## **Παρατηρήσεις επί της Μελέτης Περιβαλλοντικών Επιπτώσεων (ΜΠΕ) του Έργου: Μονάδα Αποθήκευσης CO<sub>2</sub> στον Πρίνο, με ημερομηνία Νοέμβριος 2024**

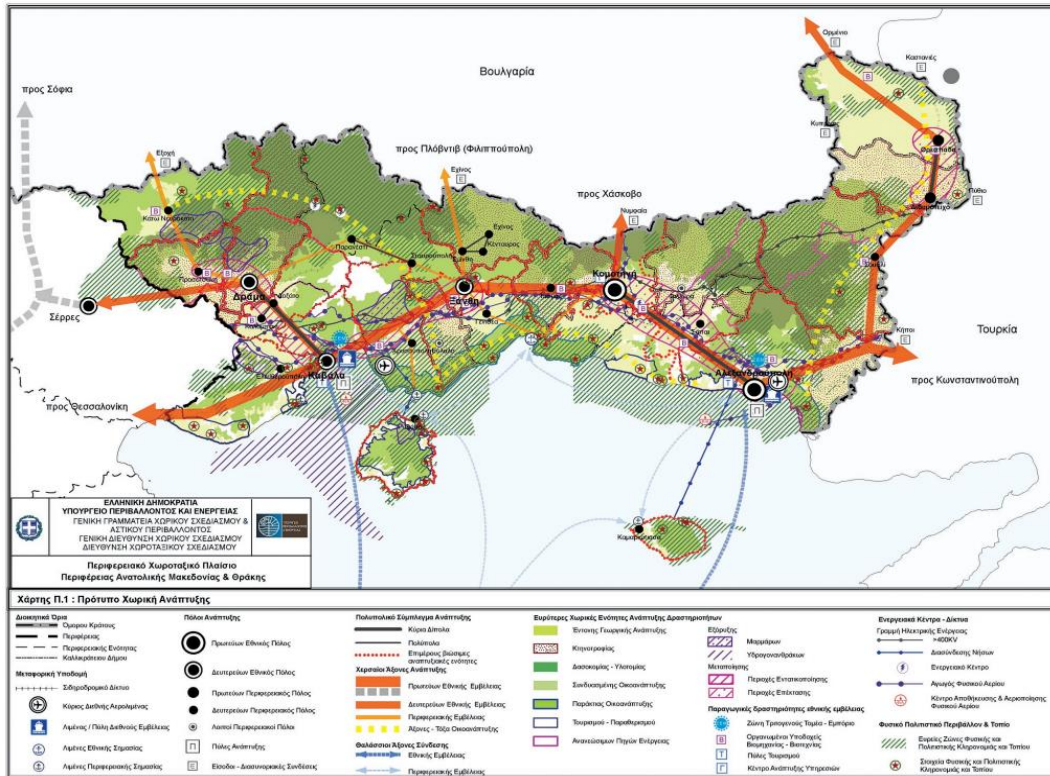
Όπως φαίνεται στον παραπάνω χάρτη του ΠΧΠ, ο θαλάσσιος χώρος από τις ακτές της Καβάλας μέχρι τη Θάσο χαρακτηρίζεται ως **“Ευρείες Ζώνες Φυσικής και Πολιτιστικής Κληρονομιάς και Τοπίου”** (λοξή σκιαγράφηση με πράσινο χρώμα). Ο χώρος αυτός τέμνεται (διατρέχεται) από μια λωρίδα των υδρογονανθράκων με δύο απολήξεις προς τα νοτιοδυτικά της Θάσου (λοξή μωβ σκιαγράφηση). Επίσης προβλέπεται Κέντρο αποθήκευσης Φυσικού Αερίου χωρίς να δίνονται περεταίρω λεπτομέρειες. **Δεν υπάρχει καμία πρόβλεψη, έστω και ως υπόμνημα σε χάρτη που να αναφέρεται σε αποθήκη CO2.**

### 3.2 Χρήσεις Γης

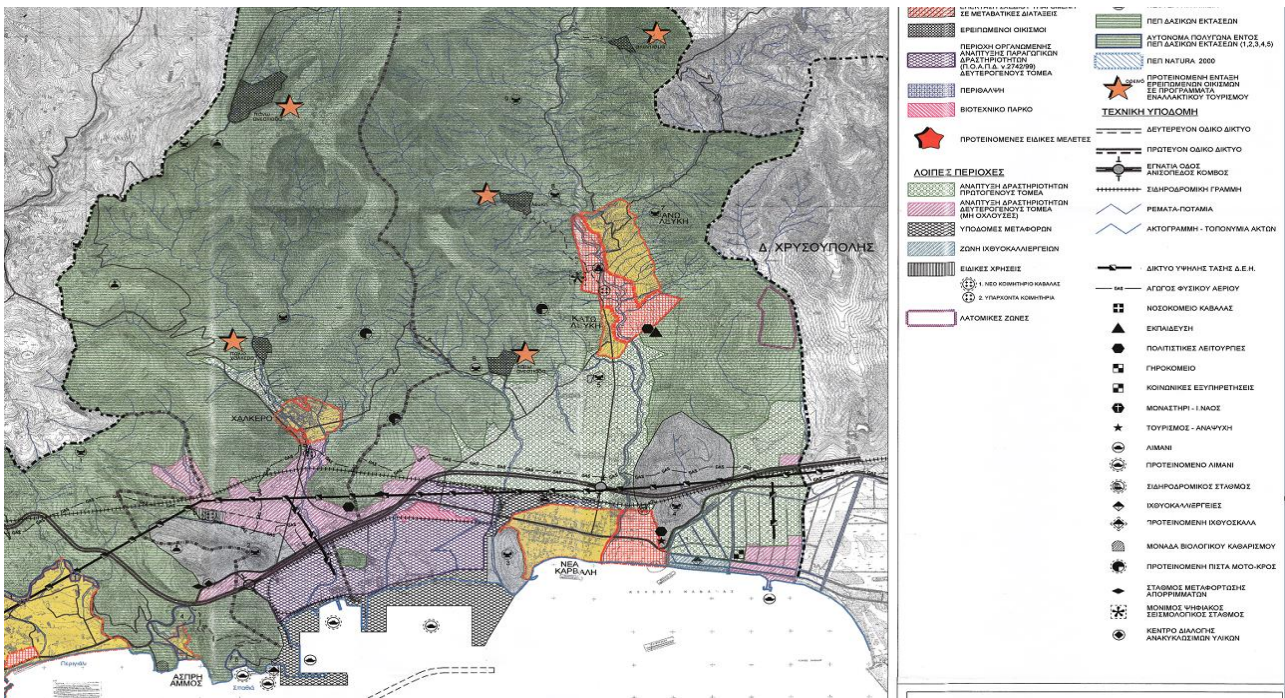
Στην παράγραφο 2.3.3 (σελ. 2-11) της ΜΠΕ **εσφαλμένα** αναφέρεται ότι σύμφωνα με το ΓΠΣ του Δήμου Καβάλας (ΦΕΚ 69/ΑΑΠ/11-03-2013), η περιοχή των χερσαίων εγκαταστάσεων του Έργου εμπίπτει εντός **«Περιοχής Οργανωμένης Ανάπτυξης Παραγωγικών Δραστηριοτήτων (ΠΟΑΠΔ) Δευτερογενούς Τομέα»**. Η συγκεκριμένη περιοχή (εγκαταστάσεις Sigma) δεν είναι χαρακτηρισμένη ΠΟΑΠΔ, αλλά σύμφωνα με το ΓΠΣ, Ζώνη Ανάπτυξης Μη Οχλουσών Δραστηριοτήτων Δευτερογενούς Τομέα όπως φαίνεται στον παρακάτω χάρτη. Άλλωστε, οι ΠΟΑΠΔ δεν έχουν θεσμοθετηθεί ακόμη και μέχρι τότε ισχύουν όσα προβλέπονται στις ΖΟΕ.

Σύμφωνα με το ΓΠΣ της Καβάλας, η Ζώνη Ανάπτυξης Μη Οχλουσών Δραστηριοτήτων Δευτερογενούς Τομέα (πρώην 1δ των ΖΟΕ) περιλαμβάνει τις εκτάσεις μεταξύ του Χαλκερού και της Εγνατίας Οδού και εκτάσεις ανατολικά της Νέας Καρβάλης, όπως φαίνονται στο χάρτη. Οι εκτάσεις αυτές ήταν χαρακτηρισμένες ως ΖΟΕ 2δ (περιορισμένης βιομηχανικής ή οικιστικής εγκατάστασης), 1γ (ζώνη μελλοντικής ανάπτυξης έργων υποδομών) και 2ε (ζώνη εγκατάστασης βιομηχανιών – βιοτεχνιών). Για όλες τις μεταβολές των χρήσεων των θεσμοθετημένων ΖΟΕ ισχύει το ότι οι μεταβολές αυτές γίνονται είτε προς χρήσεις ευνοϊκότερες για το περιβάλλον, είτε χωρίς μεταβολή του βαθμού επίδρασης /προστασίας προς το περιβάλλον.

Περιοχή Οργανωμένης Ανάπτυξης Παραγωγικών Δραστηριοτήτων Π.Ο.Α.Π.Δ. Δευτερογενούς Τομέα ορίζεται ως περιοχή προς πολεοδομηση σύμφωνα με τον ν. 2742/1999 και τις επιταγές του Ειδικού Χωροταξικού Σχεδίου για την Βιομηχανία (Κ.Υ.Α.11508/2009 – ΦΕΚ 151/ΑΑΠ/13-4-2009), η περιοχή δυτικά της Νέας Καρβάλης, μεταξύ της Εγνατίας Οδού και της ζώνης μεταφορών του νέου λιμένα, μέσω του χαρακτηρισμού της ως «Υποδοχέα Γενικού Χαρακτήρα». Επομένως, εσφαλμένα αναφέρεται στην ΜΠΕ ότι η περιοχή των εγκαταστάσεων Sigma είναι περιοχή ΠΟΑΠΔ.

Σχήμα 8-57: Σεισμικότητα των ετών 1900-2009 στην ευρύτερη περιοχή μελέτης

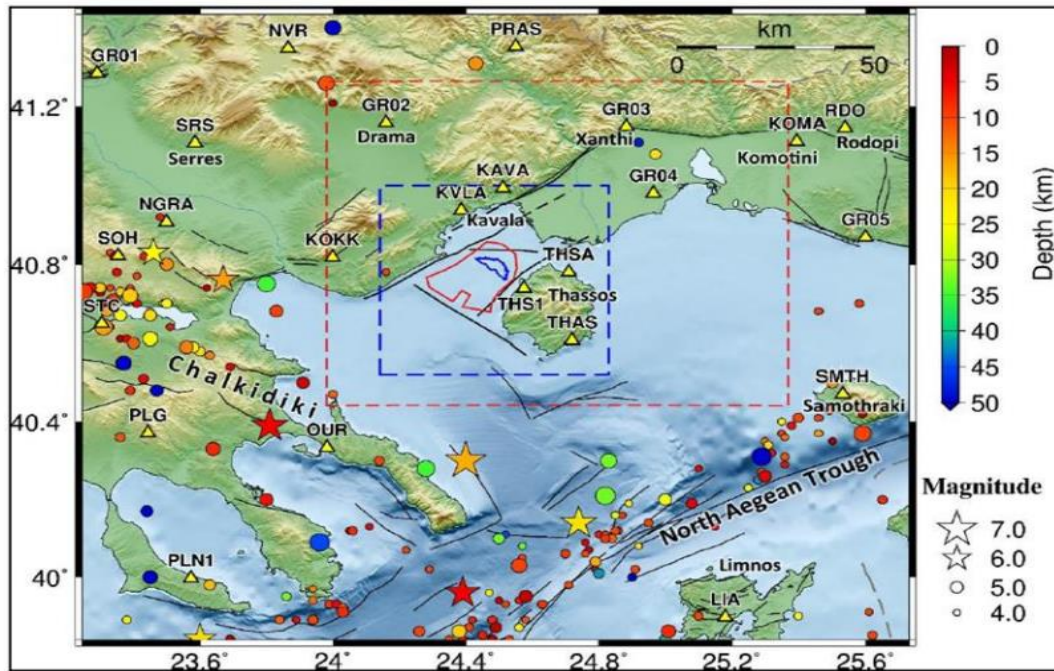
Ενώ στη μελέτη γίνεται αναφορά σε πέντε (5) ενεργά ρήγματα, σύμφωνα με την σεισμοτεκτονική διερεύνηση της περιοχής Καβάλας - Πρίνου από το Γεωδυναμικό Ινστιτούτο, Εθνικό Αστεροσκοπείο Αθηνών, εντούτοις η περιοχή σε όλο το κείμενο χαρακτηρίζεται ως **τεκτονικά σταθερή**. Είναι ευρέως γνωστό στους επιστημονικούς κύκλους ότι δεν υπάρχει σεισμική περιοχή στην Ελλάδα, όλη η χώρα είναι τεκτονικά ενεργή. Στη μελέτη αναφέρεται ο σεισμός των 3,8 Richter 28,3 km βορειοδυτικά των Σερρών !!! και **αποσιωπώνται σημαντικά σεισμικά γεγονότα** στην εξεταζόμενη περιοχή (κόκκινο ορθογώνιο) όπως ο σεισμός των 7,3 Richter στη Δράμα (στις 05-05-1829 που ισοπέδωσε τη Δράμα) με σημαντικές βλάβες στην Ελευθερούπολη, την Καβάλα και την Ξάνθη καθώς και σεισμός > 6,0 Richter μεταξύ Θάσου και Αγίου Όρους (απεικονίζεται ως αστέρι στον χάρτη της μελέτης, Σχήμα 8-57 χωρίς να αναφέρεται στο κείμενο της μελέτης). Στον ίδιο χάρτη η αποθήκη του Πρίνου δεν συμπίπτει με το κέντρο του κόκκινου ορθογωνίου, χωρίς να επεξηγείται το γεγονός, σε αντίθεση με το μπλε ορθογώνιο. Στην περίπτωση που το κόκκινο ορθογώνιο τοποθετηθεί κεντροβαρικά σε σχέση με την αποθήκη του Πρίνου, τότε στην περιοχή θα συμπεριλαμβάνονται και άλλα σημαντικά σεισμικά γεγονότα, κυρίως στον χώρο μεταξύ Θάσου και Αγίου Όρους.
